RESPUESTAS A CONSULTAS A LAS BASES DE LICITACIÓN Y ESPECIFICACIONES TÉCNICAS

LICITACIÓN PÚBLICA: SUMINISTRO DE PASILLOS DE INTERCIRCULACIÓN PARA TRENES NS93.

Explanation of movements at non-articulated gangways

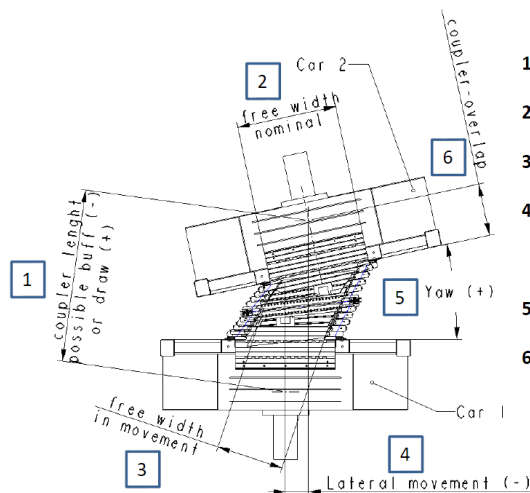
3) Posibles máximos movimientos deben informarse.

- Max. pos./neg. Yaw (Giro)
- Max. pos./neg. Pitch (Inclinación)
- Max. pos./neg. Roll (Balanceo)
- Max. Desplazamiento lateral (pos./neg.)
- Max. Desplazamiento vertical (pos./neg.)
- Max. Desplazamiento longitudinal (extensión/compresión de la semi-barra)
- ¿El desplazamiento longitudinal es simétrico o no simétrico?

1. **Coupler length:**
will be reduced at buff or lengthened at draw
2. **Free width nominal:**
Minimum free throughway without movement
3. **Free width in movement:**
Minimum free throughway during movement
4. **Lateral movement:**
Distance of carbodies from coupler-connection-points measured parallel to middle-axe of car 1.
5. **Yaw:**
Angle between the carbodies
6. **Coupler overlap:**
Distance from coupler-connection-point to surface of the corresponding carbody.

R: Los movimientos o combinación de éstos, deberán ser definidos por el Contratista de acuerdo a las condiciones más desfavorables de la vía y el tren, según el Numeral 9 de las Especificaciones Técnicas. Cualquier información de detalle será entregada al proveedor adjudicado.
